**Oggetto: ID\_VIP: 10360. PROVINCIA DEL SUD SARDEGNA (comuni di Serramanna e Villacidro) – Procedura di Valutazione di Impatto Ambientale ai sensi dell'art.23 del D.Lgs. 152/2006 relativa al progetto per la realizzazione di un impianto fotovoltaico per la produzione di energia elettrica da fonte solare, denominato “SERRAMANNA”, della potenza di 43,86872 MW, e delle relative opere di connessione alla RTN. Proponente: SC ENERGIA SOLARE S.r.l. Controdeduzioni al parere MIC – Soprintendenza Speciale per il PNRR.**

Il presente documento riporta precisazioni e controdeduzioni in riferimento al parere della Soprintendenza Speciale per il Piano Nazionale di Ripresa e Resilienza del Ministero della Cultura (“**MIC**”) trasmesso con nota prot. n. 0027947-P del 29/11/2023 e assunta al protocollo del Ministero dell’Ambiente e della Sicurezza Energetica (“**MASE**”) n. 0194631 del 29/11/2023.

Figura 1 – Portale Vincoli in Rete – assenza di beni oggetto di tutela da parte II del D.Lgs. 42/2004

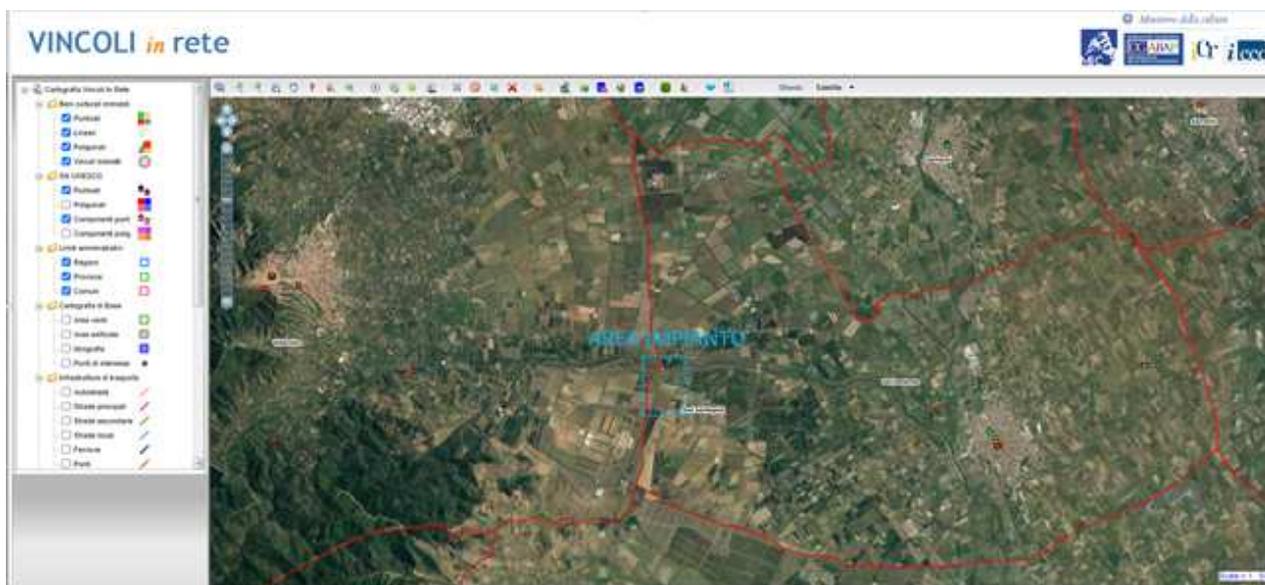
**CONSIDERATO** che la Soprintendenza Archeologia, belle arti e paesaggio territorialmente competente, con il parere endoprocedimentale del 07/11/2023 (paragrafo B.2 – Allegato n. 1), riporta a carico dell’impianto industriale di cui trattasi che “... *Un’ulteriore criticità risiede nella presenza, all’interno del Lotto C ed a circa 200 m e 240 m dallo stesso, di 3 rifugi antiaerei parzialmente fuori-terra riferibili alla Seconda Guerra Mondiale, beni culturali ope legis ai sensi dell’art. 10 del D. lgs. 42/2004.*

**CONSIDERATO** che “... *L’impianto inoltre non è conforme all’art. 20 comma 8, lett. c quater) del D. Lgs. 199/2021 e ss.mm.ii., in quanto l’areale identificato non è idoneo all’installazione di impianti fotovoltaici per la presenza, a meno di 500 m, di beni culturali tutelati ai sensi della parte II del D. Lgs. 42/2004 (3 rifugi antiaerei parzialmente fuori-terra riferibili alla Seconda Guerra Mondiale: uno contenuto entro i margini del Lotto C e due a circa 200 m e 240 m dal Lotto C) ...*” (da parere endoprocedimentale della Soprintendenza Archeologia, belle arti e paesaggio territorialmente competente del 07/11/2023, paragrafo B.2 – Allegato n. 1).

- a. il Portale Vincoli in Rete - <http://vincoliinrete.beniculturali.it/vir/vir/vir.html>, dal quale risulta evidente che i vincoli ai sensi della Parte II del D.Lgs. 42/2004 sono ubicati ad una distanza minima di circa 7,2 chilometri (**Figura 1**);

Da quanto sopra, si ritiene non esistono beni tutelati dalla Parte II del D.Lgs. 42/2004 nell'area oggetto di intervento né a distanza inferiore ai 500 m da questa. Possiamo quindi affermare la sussistenza della caratteristica di idoneità dell'area oggetto di istanza, trovando applicazione l'art. 20, comma 8, lettera c-quater) del D.Lgs. 199/2021.
